Progetto di sviluppo concessione "Colle Santo"

Procedura di Valutazione di Impatto Ambientale

Modifiche progettuali e approfondimenti tematici

Gennaio 2020

Figura 1– Mappa Confronto tra la produzione cumulata del giacimento Colle Santo tra il piano di coltivazione del 2016 con quattro pozzi di sviluppo di cui 2 esistenti (linea tratteggiata azzurra) e il piano alternativo 2019 tramite i soli due pozzi esistenti (linea continua rossa).

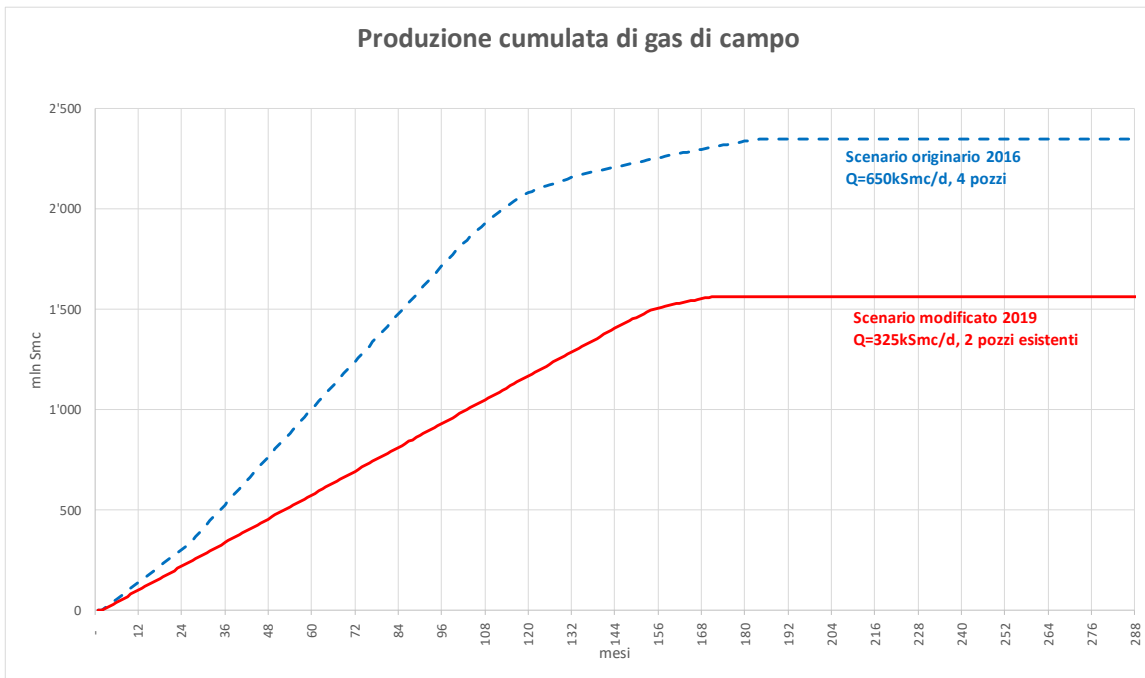
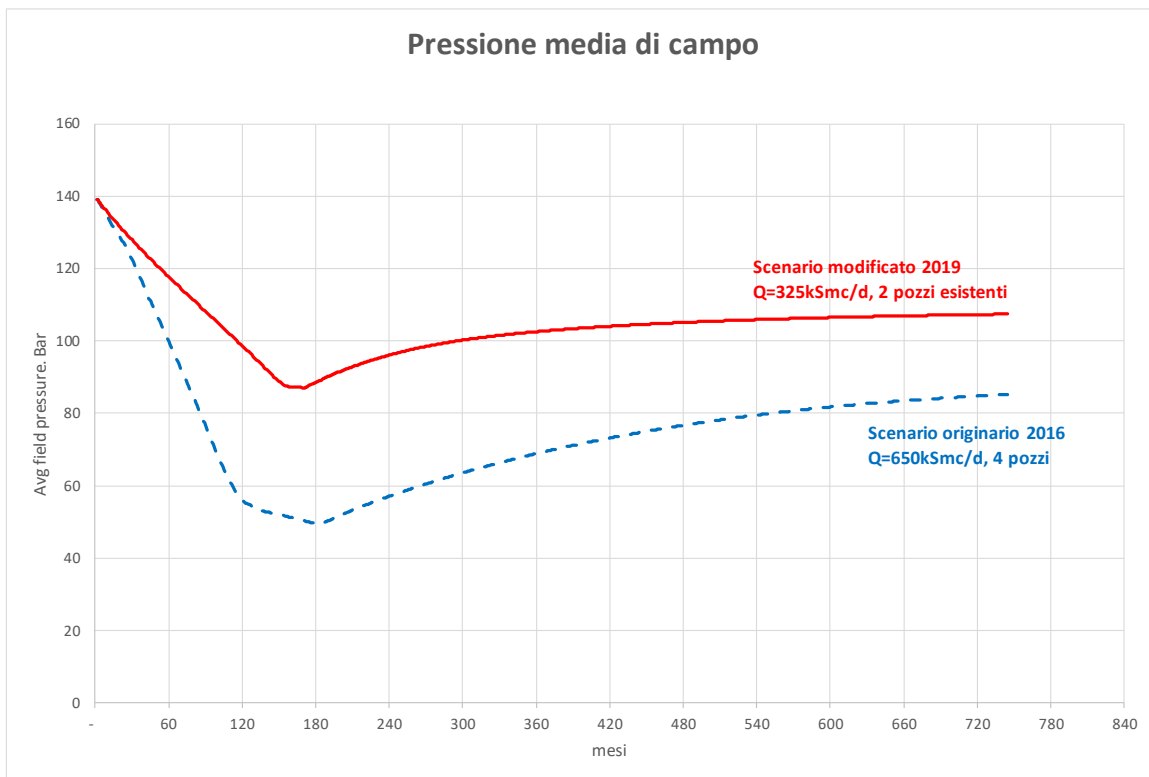
Cionondimeno, CMI Energia al fine di aumentare ulteriormente i già ampi margini di sicurezza del progetto, e consapevole del corrente sentimento di opposizione ai combustibili fossili, propone volontariamente una modifica al piano di coltivazione, e nell'ambito del presente procedimento rinuncia alla perforazione di ulteriori pozzi di sviluppo: la corrente Valutazione di Impatto Ambientale sarà quindi limitata al piano di coltivazione che prevede che il giacimento Colle Santo verrà sviluppato esclusivamente con i due pozzi esistenti, perforati e completati per l'erogazione nel 2007.

- ❖ Minore capacità di produzione giornaliera del giacimento: 325 kSmc/g invece che 650 kSmc/g (-50%)
- ❖ Minore capacità di produzione annuale del giacimento: 113 mln Smc invece che 225mln Smc (-50%)
- ❖ Minori riserve producibili: 1564 mln Smc invece che 2348 mln Smc (-33%).
- ❖ Minori emissioni legate al processo di trattamento del gas naturale estratto (-50%)
- ❖ Minore depressurizzazione del giacimento, pari a -37% invece che -64%
- ❖ Minore subsidenza, proporzionale alla minore depressurizzazione, in quanto il fenomeno si sviluppa in un contesto geomeccanico sempre e abbondantemente in regime elastico
- ❖ Minore disturbo tensionale del sottosuolo e delle possibili sorgenti sismogenetiche, proporzionale alla minore depressurizzazione per i medesimi motivi illustrati sopra

Figura 6- Nuova ubicazione della centrale di trattamento sul piano regolatore dell'area industriale. Così come il "Lotto 1", anche il "Lotto A" è indicato a destinazione industriale (campitura rigettata). Comune di Pagliera, contrada Saletti.

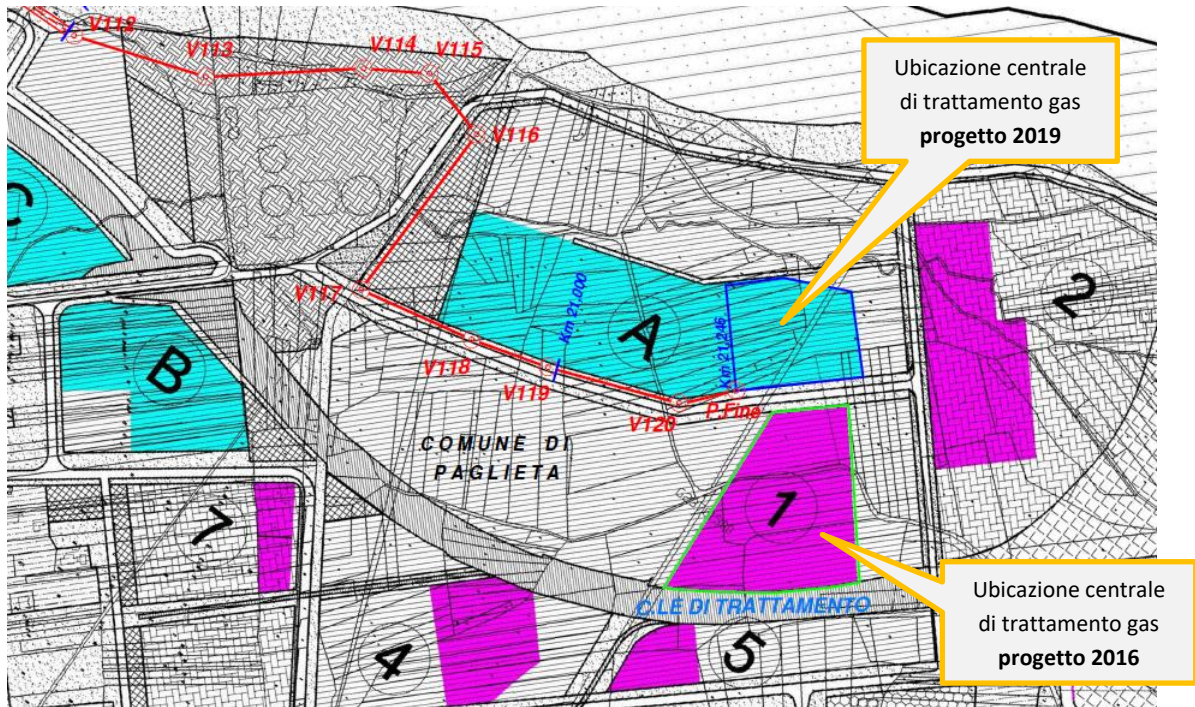
La centrale di trattamento verrà quindi realizzata su una porzione del "lotto A", adiacente al "Lotto 1", come si evince dal seguente stralcio planimetrico del piano regolatore dell'ASI.

La nuova area ha una estensione di 20.000 mq, ridotta rispetto alla estensione di circa 3 ettari del "Lotto 1", grazie ad una ottimizzazione degli spazi e alla forma più regolare dell'appezzamento di terreno.

Figura 11- Gasdotto di collegamento su nuova cartografia PAI (DGR 355/2017, DPCM 2019) – Carta della pericolosità "Fenomeni gravitativi e processi erosivi". P1-verde (moderata), P2-giallo (elevata), P3 rosso (molto elevata)

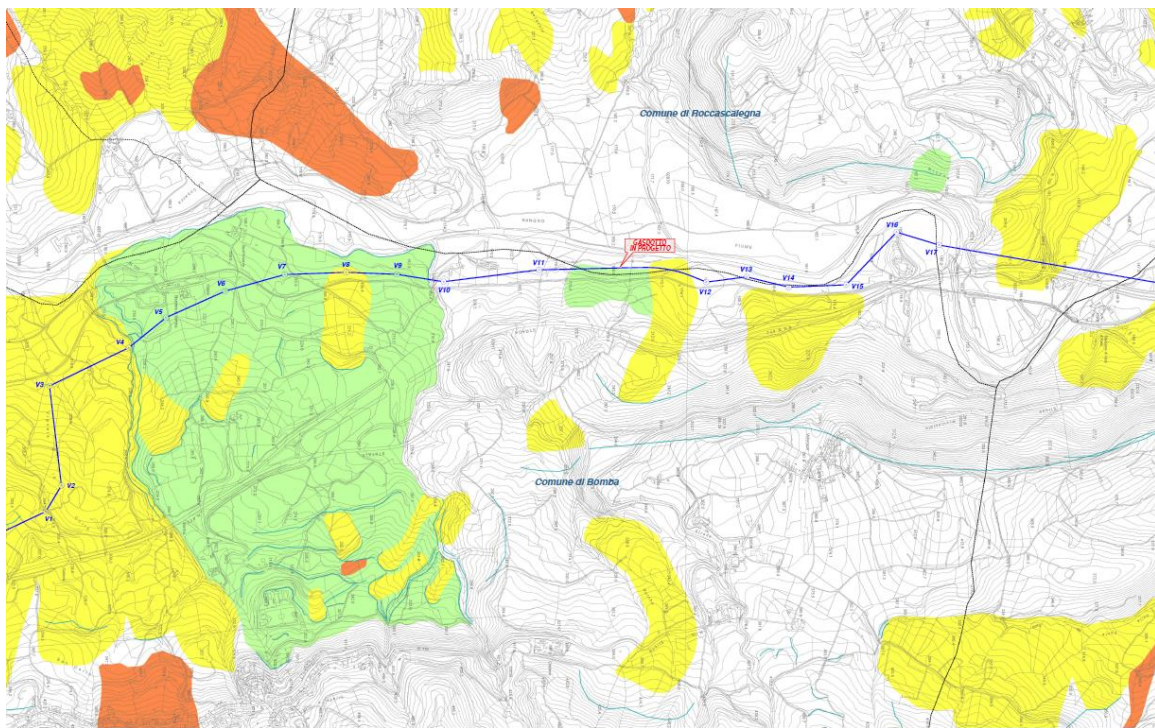
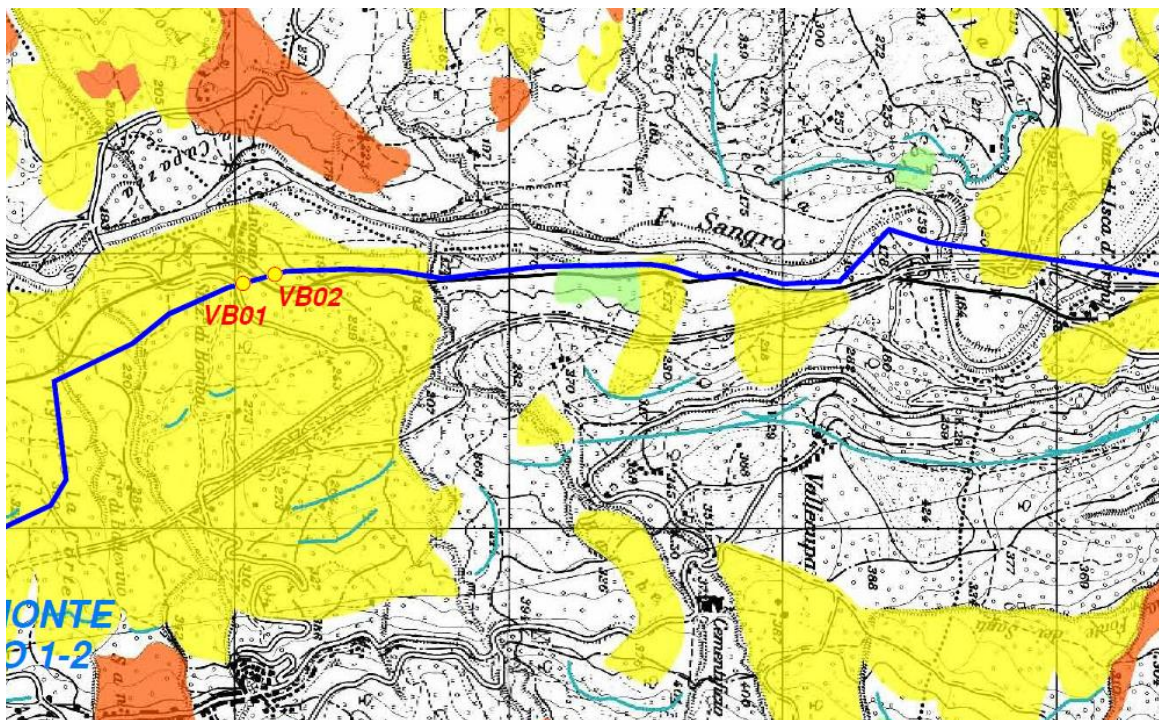
Come si può osservare dal confronto tra l'edizione PAI vigente nel 2016 e la Variante approvata, l'area classificata a rischio P2 (pericolosità elevata) è stata riclassificata in parte in area P1 (pericolosità moderata), e in parte è rimasta in classe P2. In particolare gran parte dell'area a nord del fosso di Ballevino è stata riclassificata come a rischio moderato, classe P1.

La condotta si trova quindi ad attraversare una area P2 da vertice P0 fino al V4, mentre dal vertice V4 a V10 attraversa un’area classificata come P1, a meno di un piccolo tratto attorno al vertice V8 che interessa marginalmente la porzione terminale di un’area classificata P2.

Figura 15- Variante di tracciato tra il vertice V1 e V6, con posa del gasdotto tramite trivellazione orizzontale controllata (TOC) per superare in profondità le aree di dissesto identificate. In rosso il tracciato in variante.

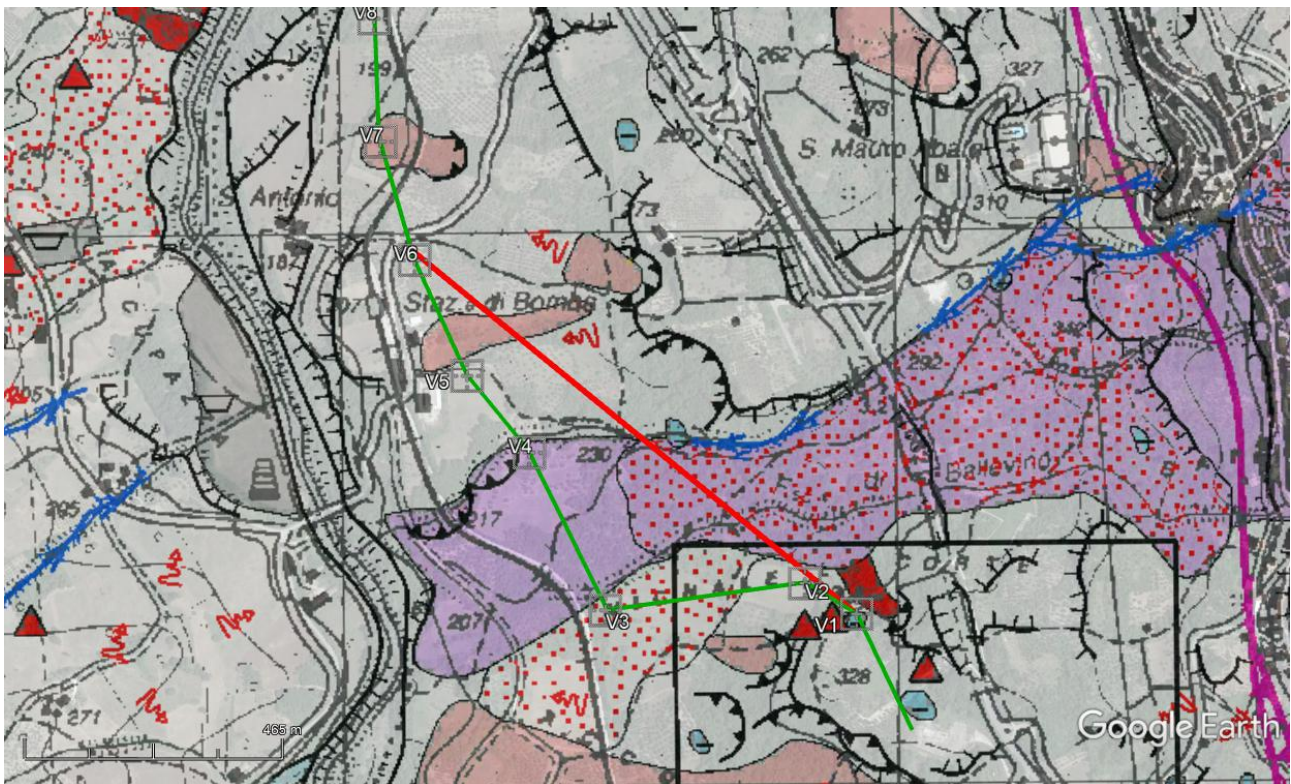
Per minimizzare ulteriormente tale rischio, CMI Energia ha deciso di attraversare il tratto tra il vertice V1 e il vertice V6, per una lunghezza di circa 1000m, in modalità trenchless, ovvero senza effettuare lo scavo della trincea, ma posando il gasdotto con una TOC (trivellazione orizzontale controllata). Il gasdotto verrà posato quindi al di sotto delle superfici di scivolamento superficiali che caratterizzano i dissesti mappati, e che saranno definite in dettaglio con appositi rilievi geofisici e/o geoelettrici.

Figura 30- Il gasdotto, tra i vertici V1 e V6, verrà posato senza scavi dalla superficie, ma con TOC, riducendo per 1200m il rischio archeologico.

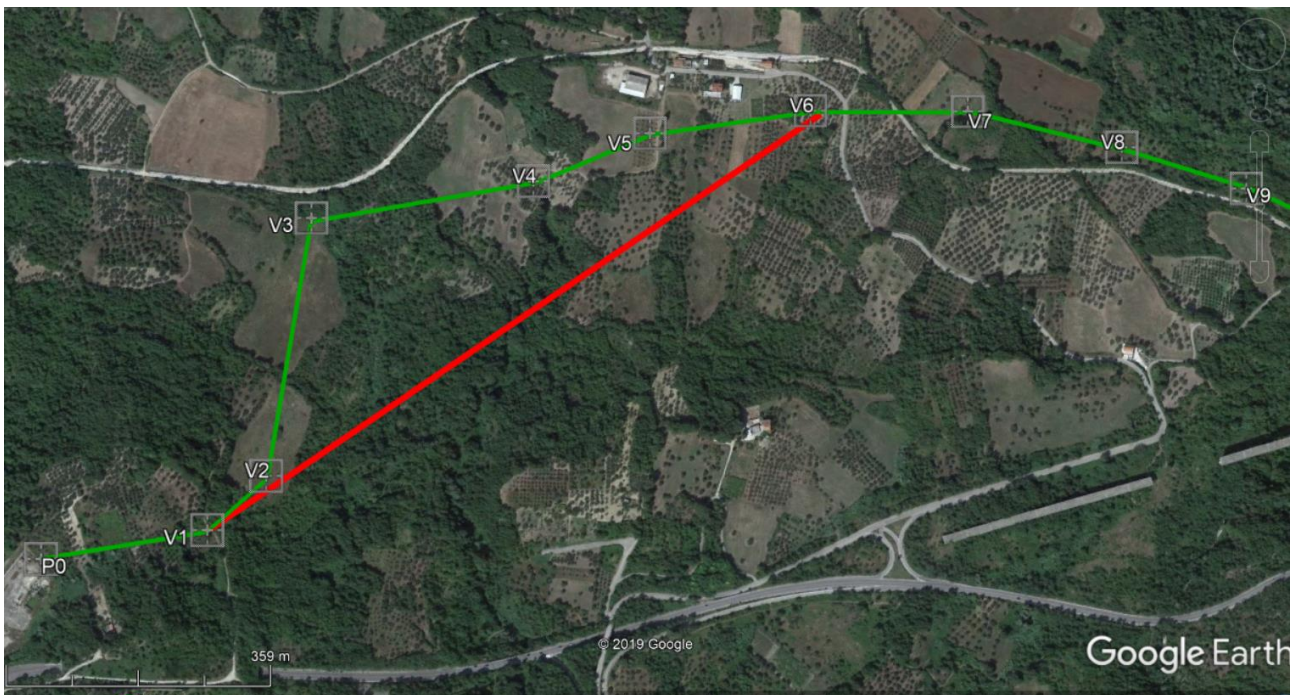
Tale intervento consentirà anche di minimizzare l'interferenza con la zona di rispetto archeologico riportata sul piano regolatore del comune di Bomba, tra il vertice V4 e V6.
